Amt 31  
Amtsleiter

**Vorentwurf zur 7. Änderung des Bebauungsplans Nr. 301-1 „Kümmelsberg Ostseite“ in einem Teilbereich - Frühzeitige Beteiligung der Behörden und sonstigen Träger öffentlicher Belange gemäß § 4 Abs. 1 Baugesetzbuch (BauGB)**

Anlage: Bebauungsplan Nr. 301-1 ‚Kümmelsberg Ostseite‘ 7. Änderung, stadtklimatische Baubeschränkungsgebiete

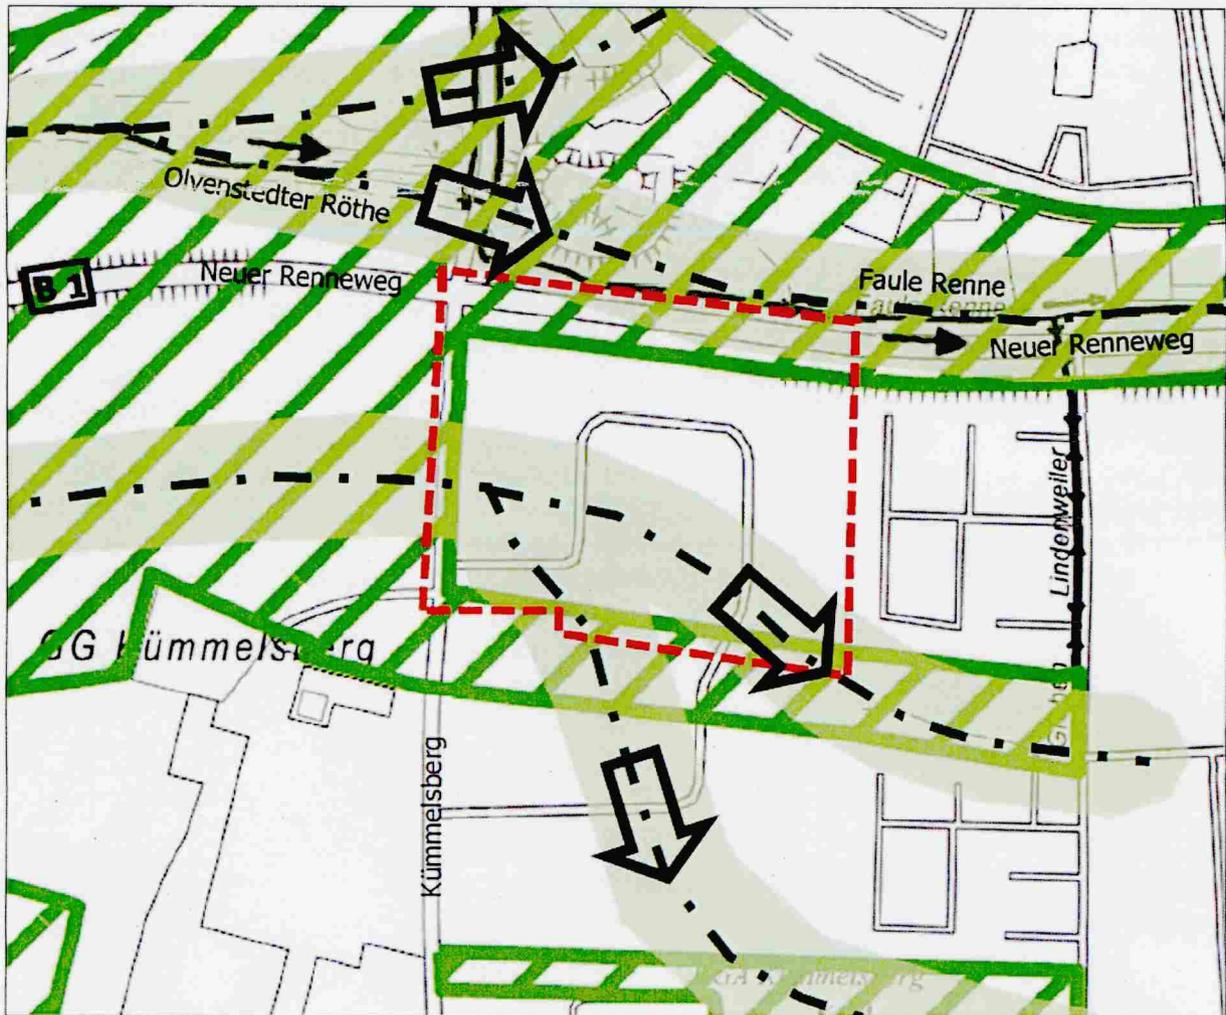
Sowohl der nördliche als auch der südliche Bereich der 7. Änderung des B-Plans 201-1 Kümmelsberg Ostseite unterliegen einer stadtklimatischen Baubeschränkung. Daraus resultieren die folgenden bereits im Vorfeld getroffenen Festlegungen:

- Freihaltung einer 30m breiten Zone südlich und parallel zum Neuen Renneweg. Die 30 m Grünstreifen werden vom Straßenflurstück, also einschließlich des öffentlichen Grünstreifens (Freihaltetrasse Straßenbahn) festgesetzt.
- Nach Norden sind 1000 m<sup>2</sup> große Grundstücke festzusetzen, deren rückwärtiger Gartenbereich als private Grünfläche festgesetzt wird. Eine Festsetzung der überbaubaren Grundstücksfläche für die vorderen Grundstücksbereiche (Festsetzung als Bauland) kann auch als absolute Flächenangabe erfolgen.
- Die südlichen Grundstücke werden mit 800 m<sup>2</sup> und einer GRZ von 0,3 ohne Überschreitungsmöglichkeit festgesetzt.

Die vorgelegten Unterlagen entsprechen für die südlichen Grundstücke bzgl. Grundstücksgröße und GRZ nicht den getroffenen Festlegungen. Die Größe der Grundstücke sowie die geforderte GRZ ohne Überschreitungsmöglichkeit stehen in direktem Zusammenhang mit der lediglich noch 30m breiten Freihaltezone zur B 1. Einer Verschlechterung dieser klimatologischen Situation wird nicht zugestimmt. Somit sind die südlichen Grundstücke mit einer Mindestgröße von 800 m<sup>2</sup> und einer GRZ von 0,3 ohne Überschreitungsmöglichkeit festzusetzen.

1. Der südliche Streifen wird nicht bebaut, wegen stadtklimatischer Baubeschränkung und Kaltluftleitbahnkernzone (entspr. Stadtratsbeschluss-Nr. 1802-052VI/18 ‚Stadtklimatische Baubeschränkungsgebiete‘ 2018; Klimaanpassungskonzept 2017, S. 107, dort Maßnahme 22 ‚Erhalt Kaltluftleitbahn‘; siehe *Anlage*).
